運転期間延長に係る鹿児島県からのご要請に対する対応状況

2025年1月16日
九州電力株式会社

2. 川内原子力発電所に関する要請書の対応状況

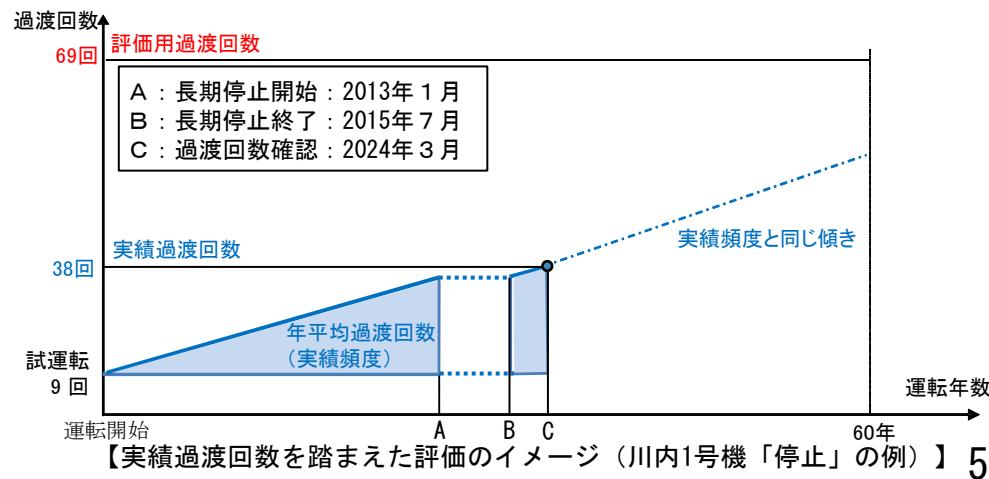
低サイクル疲労について、疲労累積係数※が高い機器は、実過渡回数を把握した上で再評価し、必要に応じ補修や取替え等の保全を検討すること。

疲労評価においては、過渡回数に1.5倍の余裕を考慮する等保守的な評価を実施しており、評価後においても実績過渡回数を継続して把握し、想定した過渡回数を下回ることを1年に1回確認する。想定した過渡回数を上回る場合には、低サイクル疲労について再評価を行うこととしている。また、疲労累積係数の高い機器の分解点検などの保全活動を通じて健全性に問題ないことも確認している。

今後も継続して分解点検などの保全活動を実施し、実機の状態や疲労評価を踏まえた上で、必要に応じ補修、取替等を検討する。

プラント起動停止等の運転過渡回数を定期的に確認し、評価において想定した過渡回数を下回ることを確認している。

【川内原子力発電所組織図（予定）】

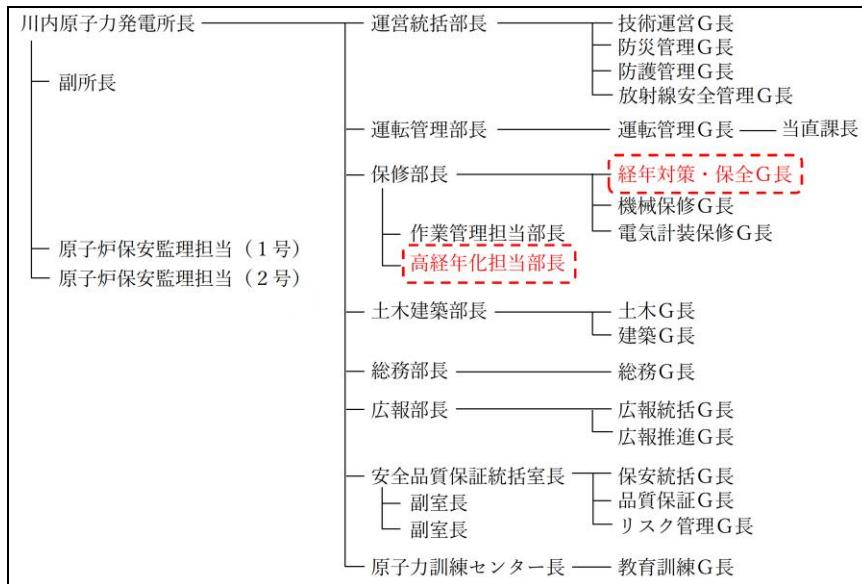
経年劣化の状況確認のための体制を整備するとともに、定期的にその確認結果を公表すること。

より確実に発電所の経年劣化に対応するため、設備を管理する発電所内の各グループが行う設備の状況確認を踏まえた高経年化対応について、その対応状況を一元的に確認し必要に応じて指示等を行う「高経年化担当部長」、主に発電所の機械・電気計装類を管理する保修部内の高経年化対応に関連する計画の取りまとめ等の保全業務統括を行う「経年対策・保全グループ」を、2025年7月付けで設置する予定である。

高経年化担当部長の設置により、これまで保全や設備管理に関する次長や課長、各担当課員が分担して実施している高経年化対応を一元的に確認でき、今後の運転を見据えた高経年化対応により万全に期すことができると考えている。
